青岛市建筑工程
施工图设计审查技术问答清单
(2023 年版)

指导单位：青岛市住房和城乡建设局

编制单位：青岛市建设工程施工图设计审查有限公司

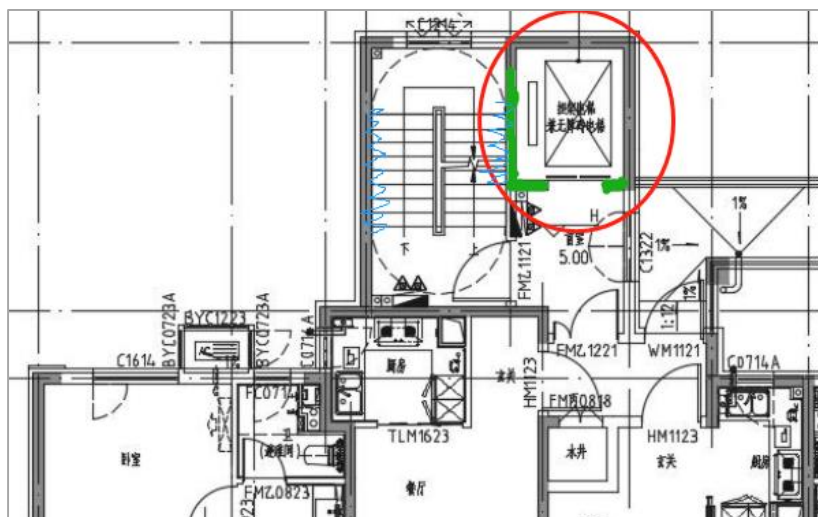
3.19 如下图所示，高层建筑的楼梯间外剪力墙为临空墙，设计图纸中该剪力墙、楼梯均为常规表述，未采取任何措施；设计答复审查意见时仍未见采取加强措施，仅补充了该墙体的稳定性验算计算书，但计算书中假定的剪力墙边界条件与实际不符。如何理解并解决该问题？

但图中楼梯间电梯间因设置了踏步段及电梯洞口，结构设计未采取任何措施，造成该平面突出范围完全无法满足刚性楼板假定条件，在结构整体及构件设计两方面均存在较大问题。一是结构整体计算时按剪力墙刚度进行内力分配与实际状况不符，楼电梯位置的较长剪力墙分配了较大比例水平作用，相应造成主楼范围剪力墙计算结果偏于不安全；二是剪力墙墙体稳定验算的软件默认楼层高度、剪力墙截面承载力验算的墙肢压（拉）力、弯矩和剪力等计算数据也与实际状况完全不符或相差较大。

图中椭圆线标识的楼梯间剪力墙，在楼梯踏步段长度范围内无刚性楼板约束；在北侧虽与层间平台相连，但层间平台楼板与主体结构刚性楼板间联系薄弱、水平传力路线复杂，层间平台楼板无法为楼梯间剪力墙提供可靠刚性楼板约束。

图中矩形线标识的电梯间剪力墙，也存在较大问题，“L”形剪力墙与主体结构各层刚性楼板间仅通过 2 个位置梁端的点连接相联系。

具体工程应用时，要解决以上两方面存在的问题，可从剪力墙布置方案、加强楼梯踏步板和平台板的构造措施两方面着手。

1) 按上图圆内电梯间剪力墙的布置方案，加强电梯筒刚度。主体结构刚性楼板可对南侧翼墙提供可靠约束、从而对电梯筒形成一定约束。该翼墙作用较大不宜取消，如不设置会影响电梯筒整体性，更重要的是大大削弱电梯间剪力墙与主体结构楼板间的联系，形成仅有梁端点连接的不利状况。

2) 楼梯间除加强楼层平台、层间平台现浇板与剪力墙可靠拉结外，楼梯踏步段斜板的分布筋应适当加强并锚入两侧剪力墙。楼梯斜板分布筋锚入剪力墙是保证临空剪力墙及电梯间剪力墙稳定性的重要措施，也是楼梯间电梯间剪力墙按刚度参与整体计算、尽可能满足计算模型正确反映实际状况的重要措施。

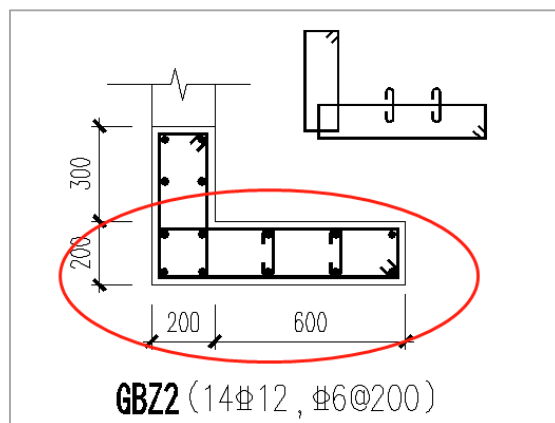
下图所示为施工图审查中发现的错误设计做法。

剪力墙边缘构件为独立墙肢时，箍筋配置除应满足边缘构件的体积配箍率、最小直径及沿竖向最大间距等要求外，顺墙方向的箍筋配置尚应满足以下要求：

1) 满足剪力墙斜截面受剪承载力要求，顺墙方向箍筋各肢截面面积之和不小于计算水平钢筋截面面积。

2) 不小于剪力墙水平分布钢筋的最小配筋率要求，符合现行国家标准《混凝土结构通用规范》GB 55008 第 4.4.7 条的要求。

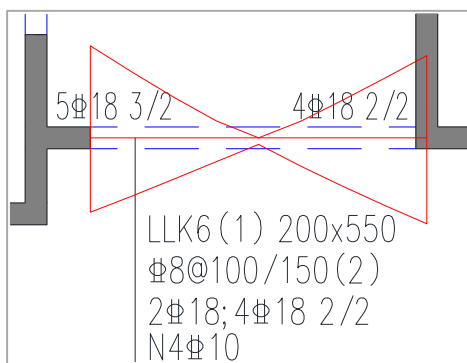
3.23 下图所示为剪力墙结构中跨高比不小于 5 的连梁配筋图，设计根

据《高层建筑混凝土结构技术规程》JGJ3-2010 第 7.1.3 条的规定，按框梁（LLk）表述，该设计是否符合要求？

实际上，该设计既不安全也不符合相关规范条款要求，梁顶负弯矩纵向受拉钢筋的配置不符合现行国家标准《混凝土结构设计规范》GB 50010 第 9.2.3 条的规定。

下图中红线为审查时要求设计人员补充提供的弯矩包络示意图，其状态与跨高比小于 5 的连梁基本一致。该连梁净跨度 2.8m，很明显，因该设计中梁顶支座负弯矩钢筋按平法图集《22G101-1》P2-29 页连梁 LLk 的构造要求进行截断，其做法不符合现行国家标准《混凝土结构设计规范》GB 50010 第 9.2.3-3 条的规定。

按平法图集构造要求进行设计时，该连梁顶部负弯矩钢筋的正确设计表述应与跨高比小于 5 的连梁相同，为梁顶 $5\Phi 18$ 通长配筋。
